01202302, Vadbrue 2 masseuttak - detaljreguleringsplan. Klagebehandling

Saksnr.	Utvalg	Møtedato
8/26	Kommunestyret	05.02.2026

Kommunedirektørens innstilling

Figur 3. Lokalisering av Danseflata og Spellemannssteinen vises med rød pil

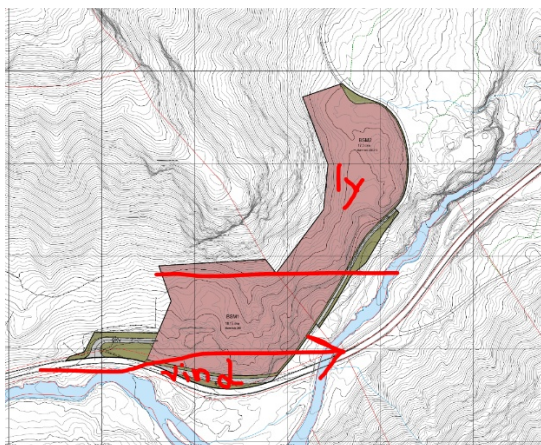
Nes historielag spør om hvorfor de ikke ble invitert ut på befaring, selv om dette ble forspurt flere ganger. Nes historielag forlagte en befaring på barmark for å kunne påvise de gamle og lokalt verneverdige steder og enkelte objekter. I Høvalia finnes et stort antall lokale fornminner. 10 plasser/husmannsplasser, gamle tømmerfleper og rester etter buføringsveg. «Dragehule», danserflate med Spelemannssteinen intakt, turstier samt den gamle allmanna-vegen mellom Espeset og Nesbyen.

Kommunen er kjent med lokalisering av kulturminne Danserflata med Spellemannssteinen, som også er registrert i kulturminnekart til Riksantikvaren.

Kulturminnet er registrert i kanten av reguleringsområdet, ca 5 m fra plangrense. Det er i praksis en uløselig oppgave å både beholde kulturminnet ved å justere plangrensen og utvide område til nåværende Vadbrue masseuttak. Dersom plangrensen innsnevres bare rundt selve minnet, vil minnet på sikt, når massen blir tatt ut, havne like utfor bratt skrent. Verdien av

Administrasjon anbefaler å la være endre plangrense. Kommunen har i planprosessen prioritert masseuttak foran muligheten å beholde ovennevnte kulturminnet. I

Figur 4. Utvidelsen og vindretning

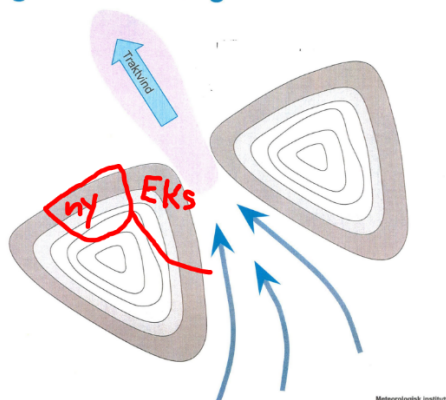
- Vanning skal brukes i tørre perioder for å begrense støv fra uttaket.*
- Driftsplan skal inneholde rutiner for håndtering av støv, inkludert renhold av maskiner og utstyr, samt kontroll- og rapporteringssystem.*
- Ved lagring av masser skal det tas hensyn til vind.*
- Etter hvert som uttaket utvides nordover vil lagring kunne foregå på areal som er mer i ly for den fremherskende vindretning gjennom Rukkedalen. Se figur nedenfor.*
